**Avis délibéré de la Mission régionale
d'autorité environnementale de Bretagne sur
le projet de réalisation d'une voie de liaison entre la rocade Est
et le boulevard de Groslay à Fougères (35)**

n° MRAe 2021-009448

Illustration 6: zone humide impactée par le projet (emprise routière en violet)

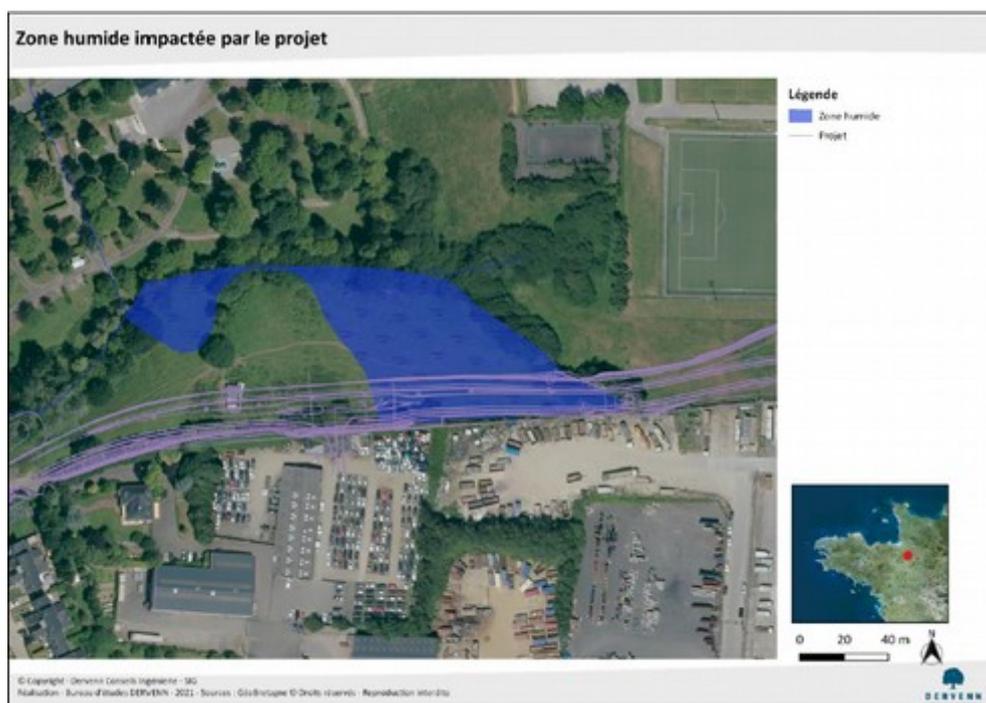
La réalisation du projet également induit la destruction d'environ 2 000 m² de zone humide, milieu spécifique à préserver.

Des mesures, localisées au sein de la même masse d'eau, sont prévues pour compenser cette destruction. Un site de 3 760 m² le long du ruisseau du Grolay, situé à environ 500 mètres au nord-ouest du projet fera l'objet d'une restauration de ses fonctionnalités de zone humide. Un tronçon de 15 mètres du ruisseau de Grolay, actuellement busé à proximité de cette zone humide, sera remis à l'air libre dans le cadre de la mise en œuvre de cette mesure.

Illustration 8: Plan d'assainissement des eaux pluviales (source dossier loi sur l'eau)

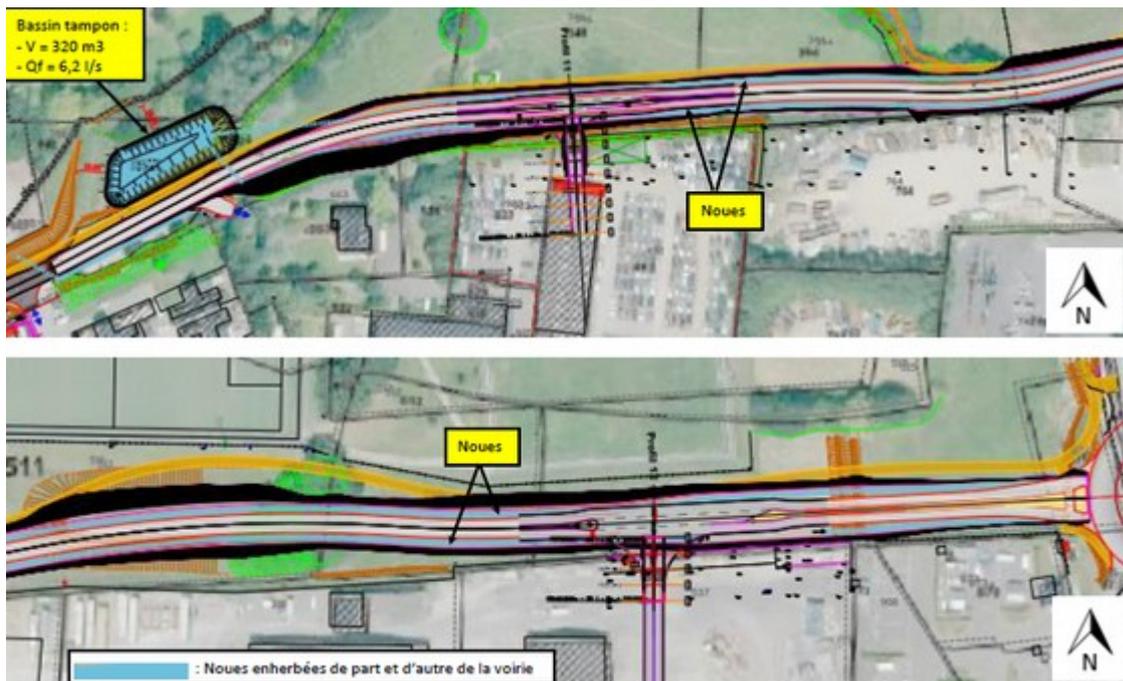
Les mesures prévues apparaissent adaptées et proportionnées pour prévenir les dégradations du milieu aquatique récepteur en situation normale de fonctionnement. Il serait cependant nécessaire de justifier plus en détail le caractère suffisant des dispositifs de gestion des eaux pluviales en cas d'événement exceptionnel (accidents poids-lourds notamment...) et de prévoir un suivi de la qualité des eaux du ruisseau de la lande du bas, dans la zone du rejet des eaux pluviales, en complément des suivis déjà prévus pour la zone humide.
